“신규 자동차번호판 이렇게 바뀝니다”

신규 자동차번호판 변경안내 (520mm*110mm)

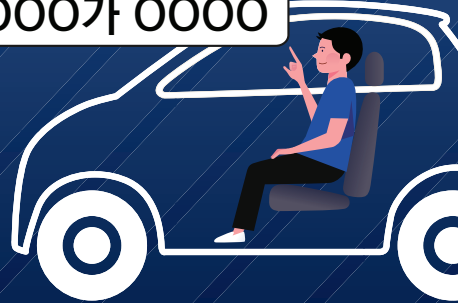
국토교통부에서는 자동차번호판의 용량확대에 따라 **2019년 9월부터 신규 자동차번호판(비사업용 및 대여사업용 승용차)**을 다음과 같이 변경하여 시행할 계획입니다.

신규 자동차번호판은 **앞 숫자를 3자리**로 늘려 시행되며 기존 흰색번호판에 앞 숫자만 추가된 **현행 페인트식 번호판**과 앞 숫자가 추가되고 국가상징 및 축약부호, 위변조방지 홀로그램 등이 추가된 **재귀반사식 필름번호판**의 총 2가지 방식으로 시행됩니다.

- ▶ 앞 숫자 한자리가 추가되었으며 기존 흰색번호판과 동일하게 **페인트식 번호판**으로 제작됩니다.
- ▶ 기존의 숫자 및 서체보다는 조금 작게 제작되며 숫자와 숫자 사이의 간격이 다소 좁아집니다.
- ▶ 숫자 및 한글의 배열이 간격에 따라 이동되었습니다.

- ▶ 앞 숫자 한자리와 **왼쪽의 국가상징 및 국가축약부호**가 추가 되었으며 **재귀반사 필름방식**으로 제작됩니다.
- ▶ 기존의 숫자 및 서체보다는 조금 작게 제작되며 숫자와 숫자 사이의 간격이 다소 좁아집니다.
- ▶ 숫자 및 한글의 배열은 전체적으로 오른쪽으로 이동되었습니다.
